Statens vegvesen

Løyve til å nytte avkøyrsle fra offentleg veg.

Med heimel i veglova §§ 40-43 godkjenner vi avkøyrsla frå fv 248 hp 1 ved km 1,914 til eigedomen gnr. 49 bnr. 13 i Meland kommune. Følgjande vilkår gjeld for godkjenninga:

PRINSIPPSKISSE

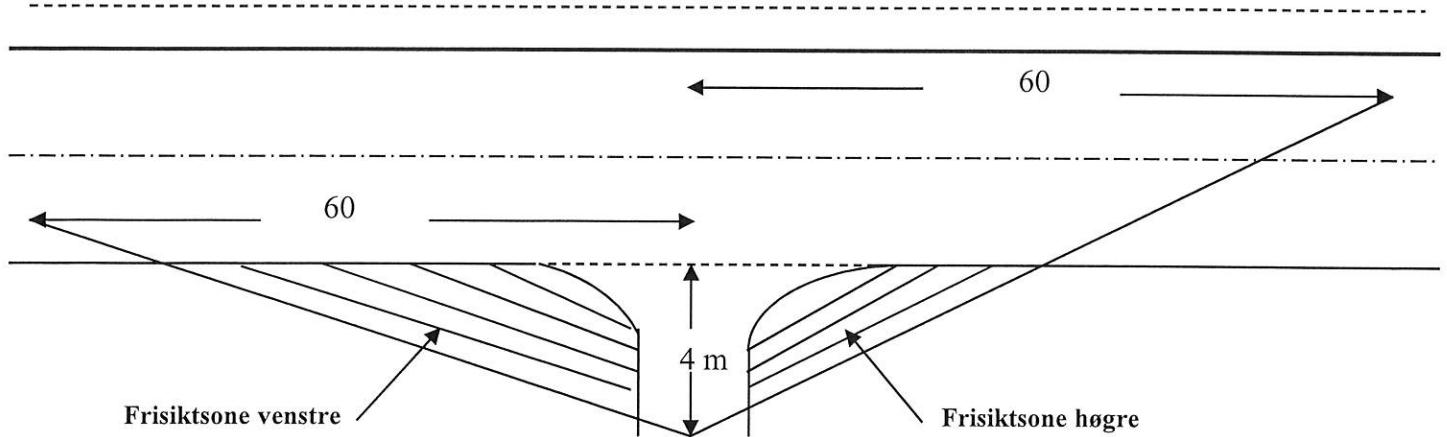
= Svingradius sau skal markert
= frittsone

Tilsvarande sikt lengder som vist på tegningen må også gjerast gjeldande for trafikken som kjem på hovedvegen og skal inn i avkjørsla (sikt bakover og framover langs hovedvegen)

Av hensyn til snø og vegetasjon skal det i frisiktszonene vera fritt for sikthinder høgare enn 0,5 m over hovedvegens nivå
